[ID_VIP: 8938] **PROVINCIA DEL SUD SARDEGNA (comuni di Samassi e Serrenti) – Progetto di un impianto agri-voltaico (già fotovoltaico a terra) denominato "SAM-SE", della potenza di 16,77 MW (già 24,49 MW), di un sistema di accumulo e delle relative opere di connessione alla RTN - Progetto Definitivo.**

DOCUMENTAZIONE INTEGRATIVA APRILE 2024 – Parere tecnico istruttorio della Soprintendenza speciale per il PNRR – Integrazione.

Parere tecnico istruttorio della Soprintendenza speciale per il PNRR.

Figura 3 Interferenza tra impianto SAM-SE ed aree necessarie per l'impianto Sorigenia

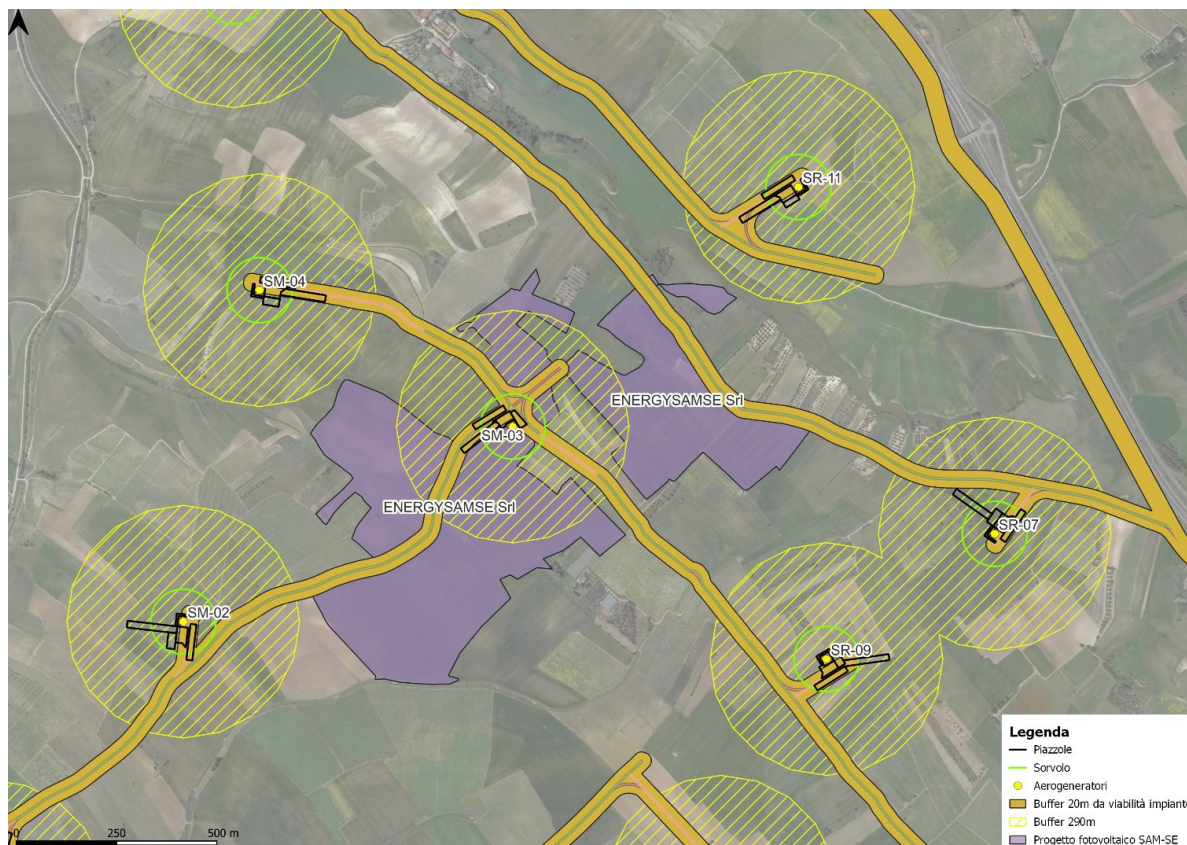
Infine, preme precisare che la documentazione progettuale fornita relativamente al progetto fotovoltaico "SAMSE" non include una descrizione della soluzione di connessione dell'impianto alla futura Stazione Elettrica (SE) di Trasformazione RTN 380/150/36 kV da inserire in entra – esce alla linea RTN 380 kV "Ittiri - Selargius". Infatti, non viene fornita alcuna informazione riguardo al percorso del cavidotto che collegherebbe l'impianto alla futura Stazione Elettrica (SE) di Trasformazione RTN 380/150/36 kV da inserire in entra – esce alla linea RTN 380 kV "Ittiri - Selargius". Poiché è presumibile che il percorso del cavidotto interferisca in molti punti con le opere del "Parco Eolico Samassi-Serrenti", si chiede di esplicitare la risoluzione di queste interferenze assicurando la piena operatività e manutenibilità dell'impianto di Sorigenia. È da notare inoltre che la l'impianto fotovoltaico SAM-SE nella sua configurazione attuale, al centro dell'area del "Parco eolico Samassi-Serrenti" risentirà in maniera significativa di effetti di ombreggiamento causati dagli aerogeneratori, risultando in una perdita di produzione. Tutto ciò premesso, la società Sorigenia Renewables srl CHIEDE Che il progetto fotovoltaico SAM-SE presentato dalla società Energysame srl [ID VIP 8938] sia modificato per rispettare i seguenti requisiti minimi, necessari ad assicurare lo svolgimento delle attività di costruzione e manutenzione del "Parco eolico Samassi-Serrenti" in condizioni di piena sicurezza, nonché di consentirne la corretta operatività:

- Mantenere l'area intorno a ciascun aerogeneratore dell'impianto di Sorigenia libera da ogni ostacolo per una distanza pari ad almeno 290 m;
- Mantenere l'area adiacente alle strade di servizio all'impianto libera da ogni ostacolo come da stato di fatto per una distanza di almeno 20 m per ciascun lato della strada;

- Risolvere eventuali interferenze nel percorso del cavidotto dell'impianto SAM-SE con le opere del "Parco Eolico Samassi-Serrenti", assicurando la piena operatività e manutenibilità dell'impianto di Sorigenia. Si richiede inoltre che la società Energysame srl manlevi Sorigenia Renewables srl da qualsiasi danno, diretto o indiretto, che possa essere causato dalla costruzione, esercizio e manutenzione dell'impianto "Parco eolico Samassi-Serrenti ...", tanto ancor più a dimostrare l'invasività per il territorio derivante dalla realizzazione di progetti quali l'impianto eolico denominato "Samassi-Serrenti", anche a causa delle occupazioni necessarie per la sua costruzione e la sicurezza durante tutta la sua vita utile;

Fig. 107-108: Stato di fatto e render delle opere di mitigazione

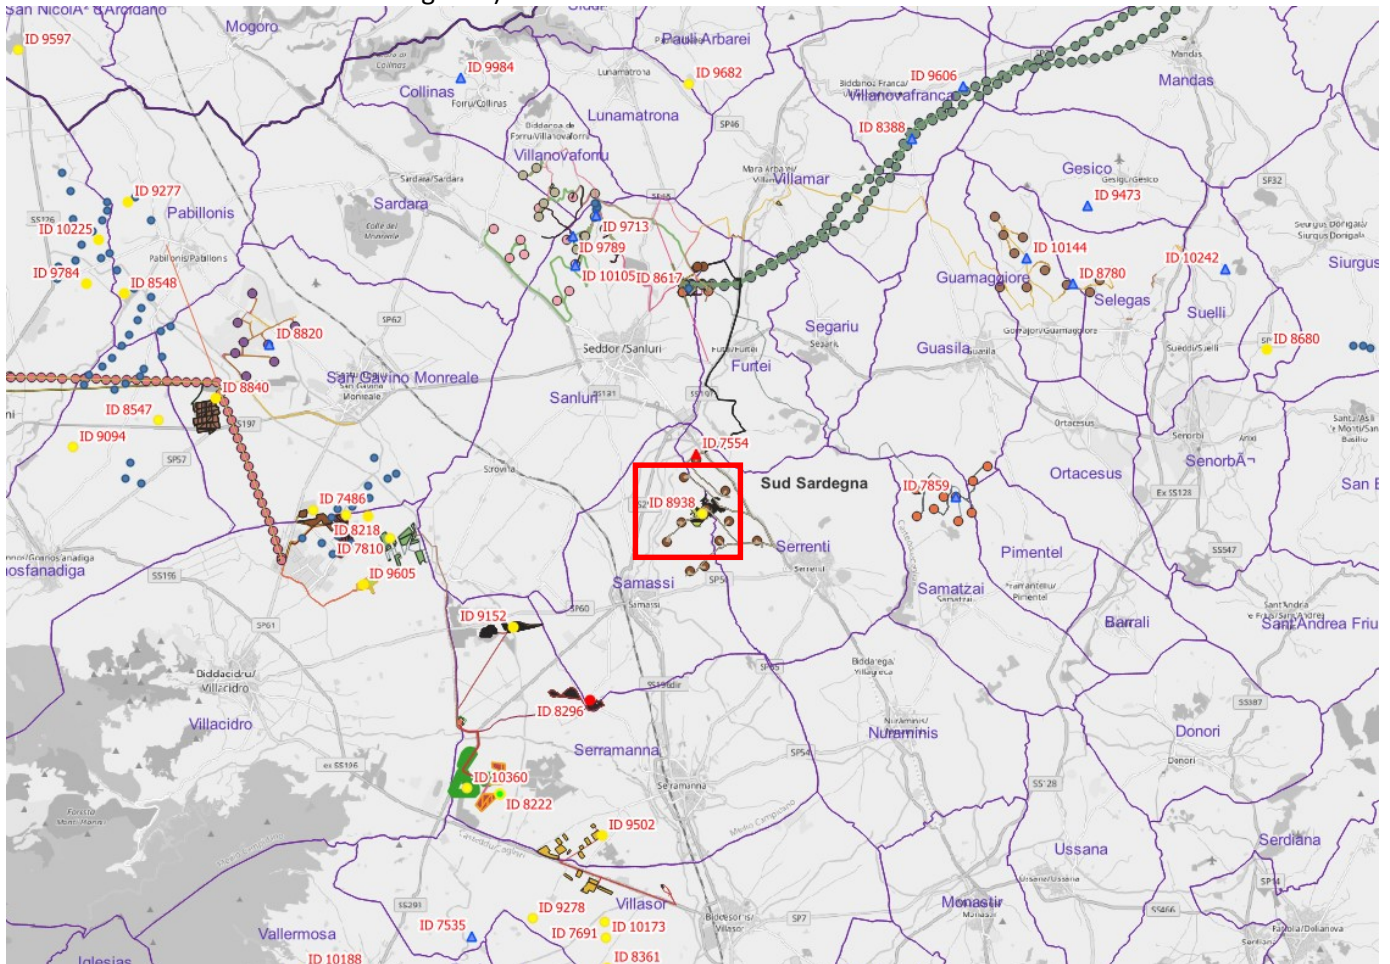
(da *Relazione paesaggistica*, elaborato n. SIA06, figg. 107-108, pp. 100, ove si colgono gli stessi elementi di incognua trasformazione dei luoghi a seguito della realizzazione dell'impianto industriale di cui trattasi nel senso descritto nella didascalia dell'immagine soprastante)

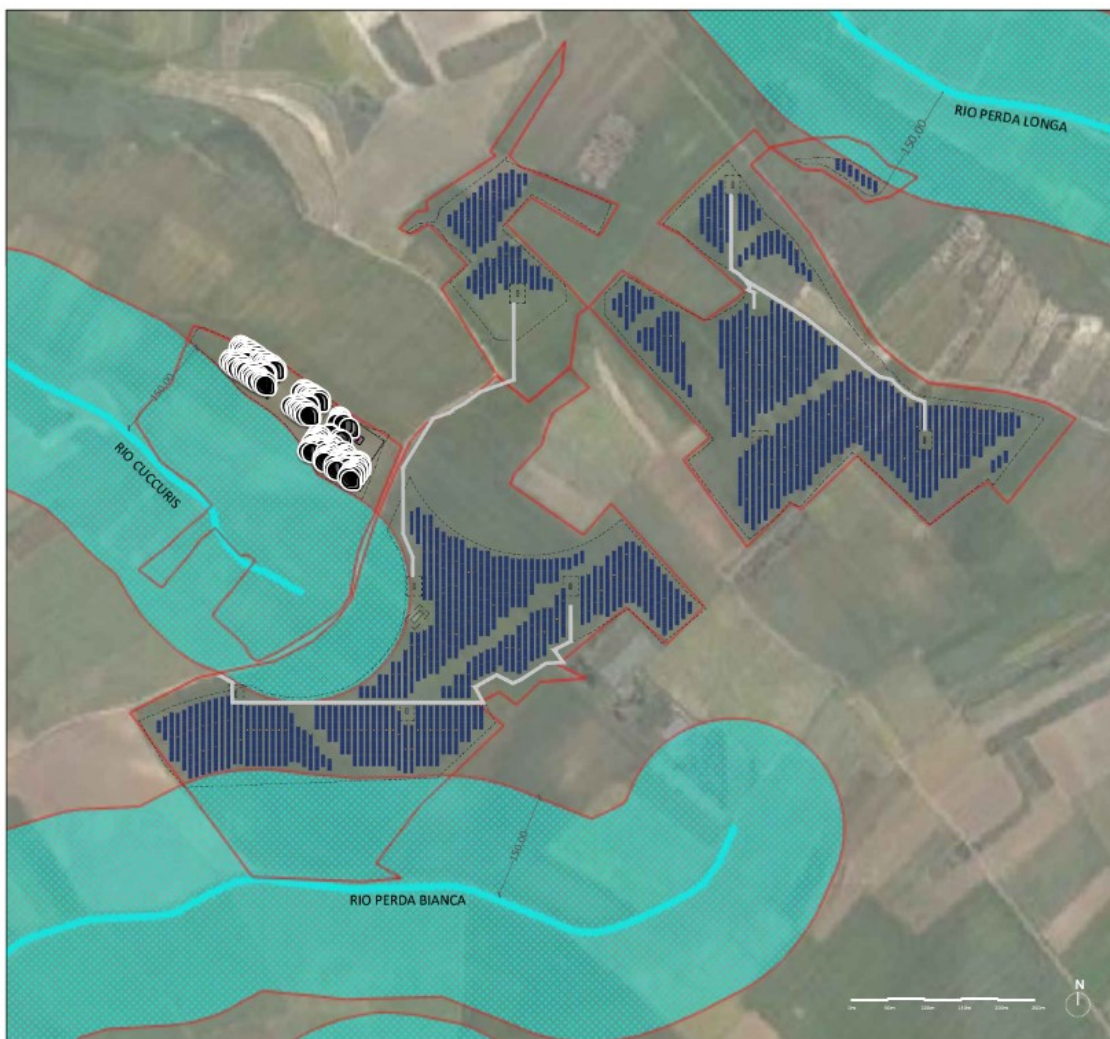
ID_VIP 7554, anche sulla base del layout modificato con la documentazione integrativa volontaria di Agosto 2023), per il quale ultimo la Soprintendenza speciale per il PNRR ha espresso in sede di valutazione di impatto ambientale un parere tecnico istruttorio negativo, con nota prot. n. 1606 del 18/07/2022, procedimento di VIA incardinato in rimessione alla Presidenza del Consiglio dei Ministri (consultabile sul portale per le Valutazioni e le autorizzazioni ambientali del Ministero dell'ambiente e della sicurezza energetica), dovendo qui evidenziare l'intervenuta consapevolezza che il proliferare di impianti industriali di tale estensione, ancor più se contigui gli uni agli altri senza soluzione di continuità, sta generando ad oggi una sostanziale sostituzione del paesaggio agricolo esistente con uno sostanzialmente a carattere industriale, determinando la perdita del primo, tanto da non essere più sostenibile la localizzazione nel medesimo ambito territoriale di ulteriori proposte di tale genere ed estensione, questo anche in mancanza dei criteri che dovrebbero essere definiti con i decreti previsti dall'art. 20, comma 1, nello specifico dalla lett. a), del D.Lgs. n. 199 del 2021:
